Sous réserve de la prise en compte des remarques ci-dessus exprimées, les ACR apportent leur appui à la démarche de l'État modifiant le tracé de la SPPL autour de l'anse du Lupin.

Pour les Amis des Chemins de Ronde d'Ille et Vilaine et de la Côte d'Emeraude

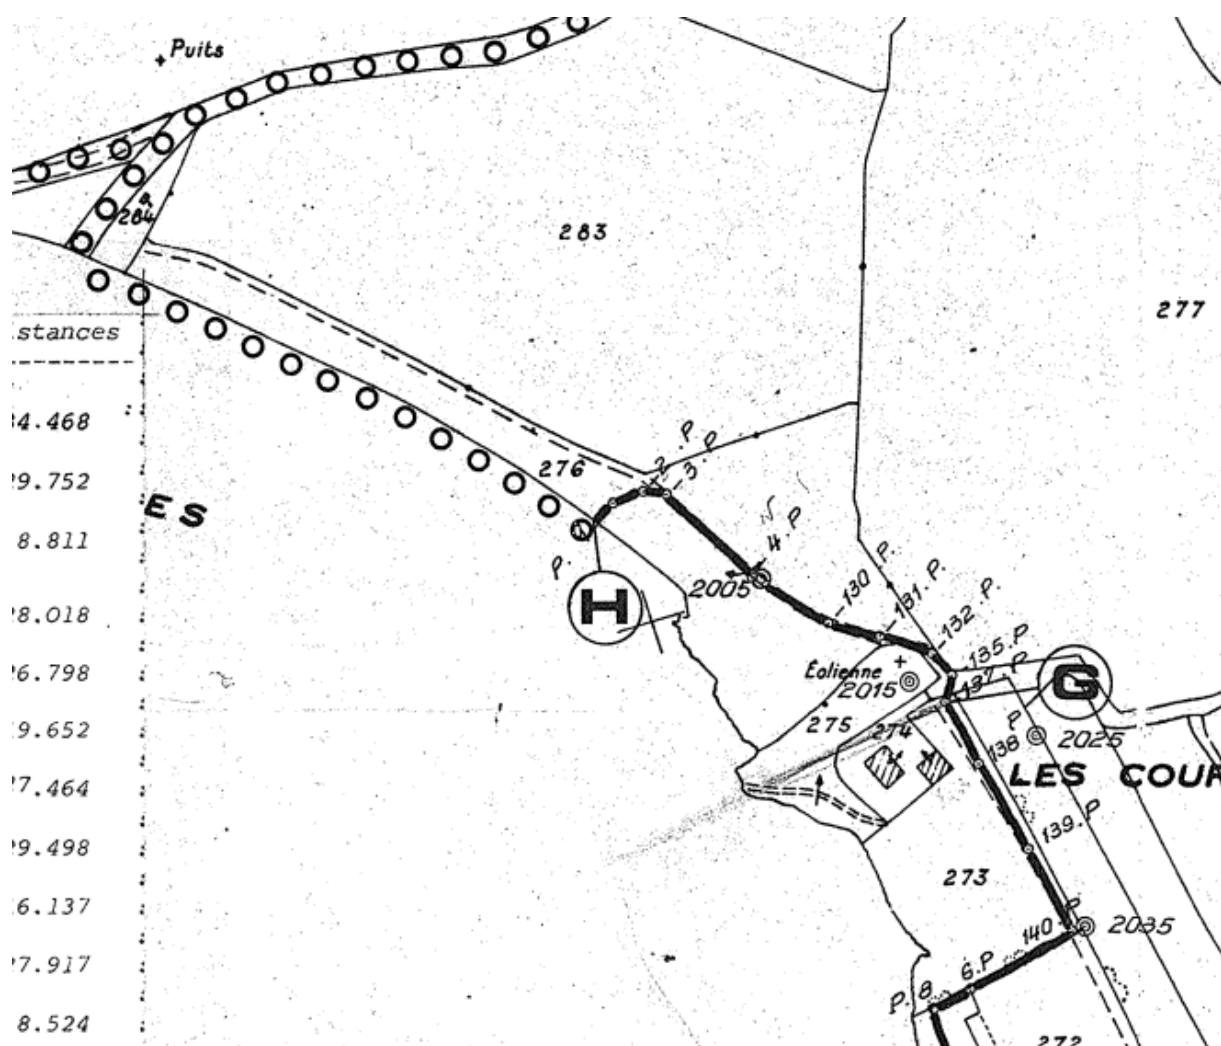
En particulier entre le point D et le point E, la jonction entre la voie communale débouchant sur la plage aux Puces n'est pas traitée : par où passe-t-on ? Un ancien portail matérialise une entrée mais il est à proximité d'un étang qui a été restauré récemment. A-t-on pris en compte la protection et l'érosion du milieu dunaire sur lequel devra être construit le sentier, l'ancien ayant été englouti par la mer ? A-t-on mesuré qu'à chaque marée, sur la plage aux Puces, la continuité du passage est interrompue ? Les ACR demandent que cette partie de la SPPL 1982 soit intégrée au dossier, que le nouveau tracé prenne en compte la fragilité du milieu et débouche sur des préconisations précises en terme de travaux.

- L'aménagement du point E interroge : le sentier passerait devant le hangar à bateaux. Sur la plage ? ce qui posera problème si le niveau de la mer monte comme c'est prévu dans les récentes études relatives à la montée du niveau marin dans la région malouine. Par où se fait la remontée vers le point D, par le portail encore visible ? Cette zone mérite une attention particulière. Les ACR suggèrent que le passage se fasse sur la falaise surplombant le hangar, donc à l'arrière du bâtiment.

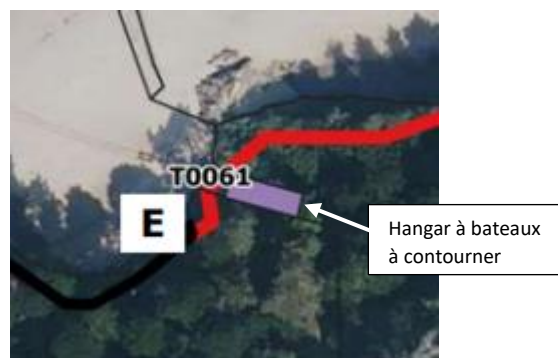
Autre secteur problématique, situé à l'autre extrémité du tracé, qui devrait également être intégré au dossier : la zone entre les points G et H se prolongeant sur la grève des Mites par une « continuité possible de cheminement ». La « servitude de droit » notée sur la parcelle 276 devra ici s'appliquer. Le dossier environnemental laisse apparaître (page 20) que le raccordement entre la parcelle 2005 et la plage se fera par une échelle de meunier au point H. Les Amis des Chemins de Ronde demandent que la continuité soit assurée dans le respect de la servitude de droit à travers la parcelle 276 ou à défaut par la parcelle 283 en application du texte qui impose le recul de la servitude de 3 mètres quand il y a érosion. Le cheminement a été détourné vers la plage récemment pour préserver l'installation des mobil homes sur la parcelle 276. Le piétinement provoque le déracinement des arbres et l'érosion rapide de la dune (photo 1 page 25 du dossier environnemental)
